**AUTO No. 08771**

**“POR EL CUAL SE INICIA UN TRAMITE ADMINISTRATIVO AMBIENTAL Y SE ADOPTAN OTRAS DETERMINACIONES”**

**LA SUBDIRECCIÓN DE CONTROL AMBIENTAL AL SECTOR PÚBLICO  
DE LA SECRETARÍA DISTRITAL DE AMBIENTE**

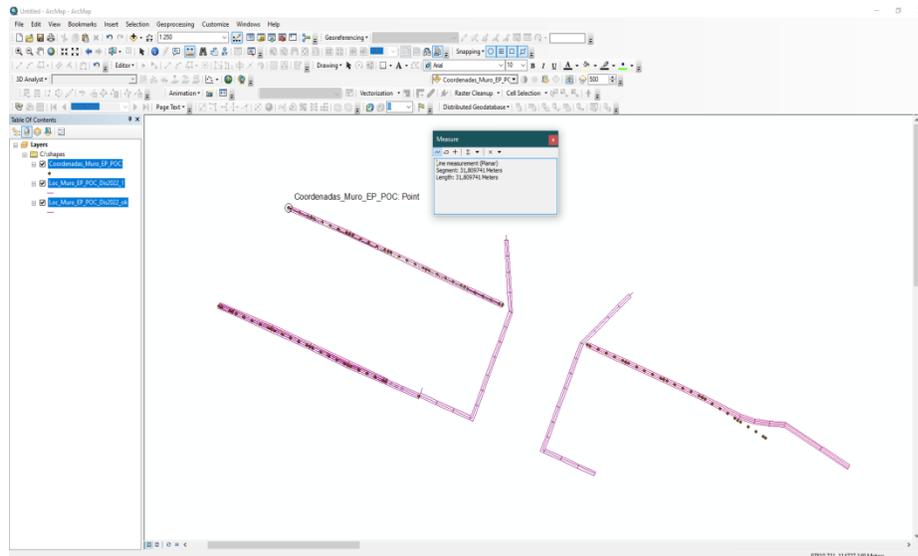
Los planos allegados presentan las siguientes inconsistencias.

- ✓ Se debe presentar todos los planos tanto en dwg como en formato pdf, los cuales deben estar debidamente firmados por los profesionales que se registran en los mismos.

- ✓ La mayoría de los dwg, están mal presentados, carecen de cenefas, convenciones etc.
- ✓ Se presentaron como ortofotos, el formulario no los exige en ese formato.

- ✓ Deben estar definidas las áreas de: cauce – faja paralela y área de protección o preservación aferente o lo que aplique (ronda hídrica estimada) acorde al Decreto 555/2021, del canal Bolivia, lo relacionado a la solicitud del Permiso.

- ✓ Faltan los planos en perfil de todas las estructuras a construir en el humedal capellanía, según lo indicado serian varias estructuras, red, box culvert, cabezal, área de piedra pegada. Esta información se debe clarificar en toda la documentación allegada, incluidos los planos.

- ✓ Los planos carecen de la escala grafica

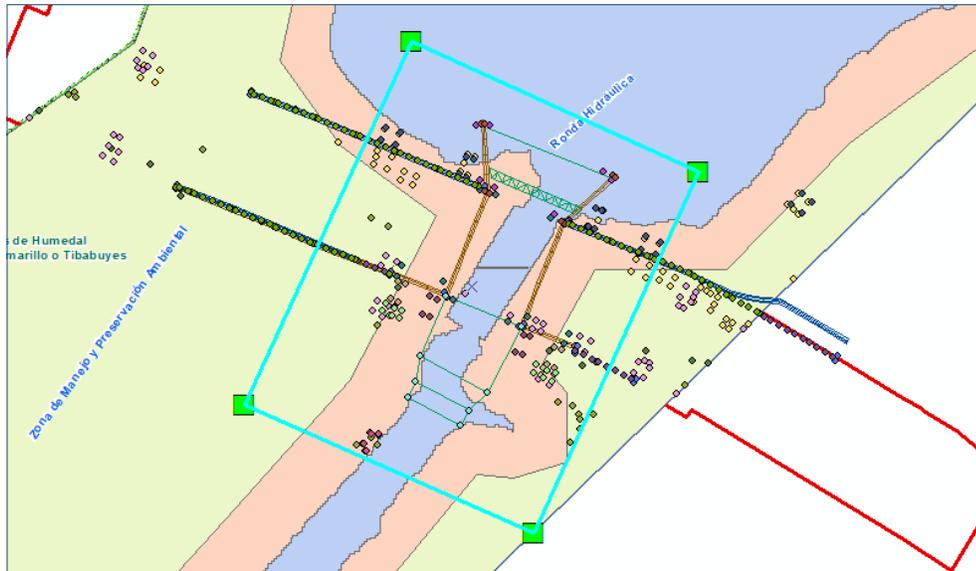
- ✓ En el formulario de solicitud se indica; Muros de acompañamiento con “**una longitud de 50m y en el sur de 70 m**”, según las dimensiones del plano se evidencian longitudes de 27 a 30 m diferentes a las indicadas en la información textual del formulario, además los pilotes están fuera de la línea indicada en el plano como se muestra en la siguiente imagen.

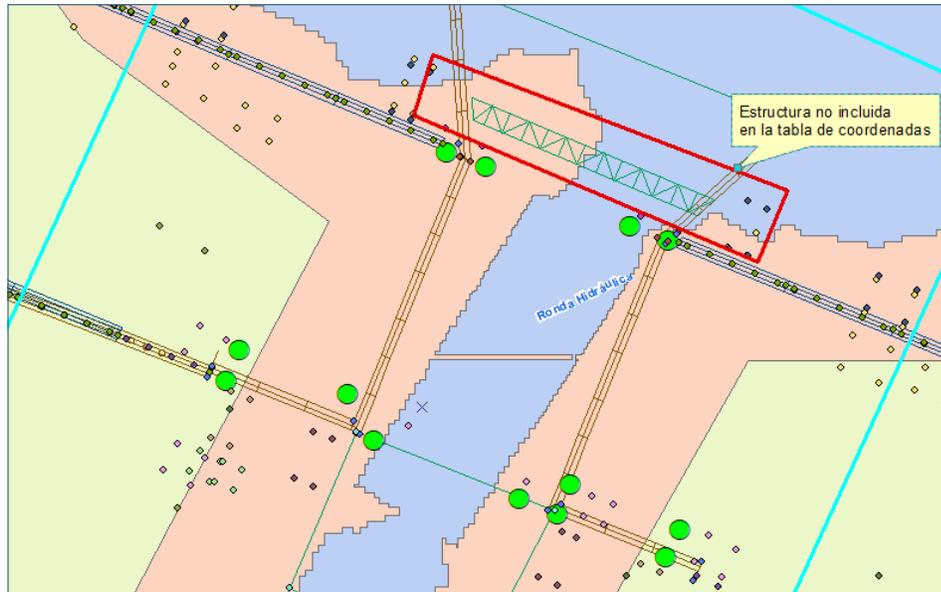
- ✓ En las tablas de coordenadas allegadas en el radicado se evidencia que existen diferencias entre lo registrado en la columna “Zona de intervención” y lo que realmente corresponde al alinderamiento enmarcado en la Resolución 970 de 2018. Esta situación se evidencia en el Excel adjunto denominado “Revisión Tabla de Coordenadas POC Brazo JA”. En donde se resaltan las diferencias descritas
- ✓ Se solicita que los shapes allegados, correspondan en su totalidad a lo expuesto en las tablas de coordenadas, ya que en los shapes se evidencian algunas a estructuras no incluidas en la tabla de coordenadas, a continuación, se incluye esquema como ejemplo:

- ✓ Esta observación se debe tener en cuenta para la totalidad de estructuras incluidas en el trámite.
- ✓ Se revisa shape tipo línea asociado a la estructura del puente y se contrasta con la tabla de coordenadas, evidenciando algunas diferencias entre el shape y los vértices de la tabla de coordenadas, en este sentido se requiere que la tabla de coordenadas sea coherente con la información de los shapes allegados. Esta observación se debe tener en cuenta para la totalidad de estructuras incluidas en el trámite.
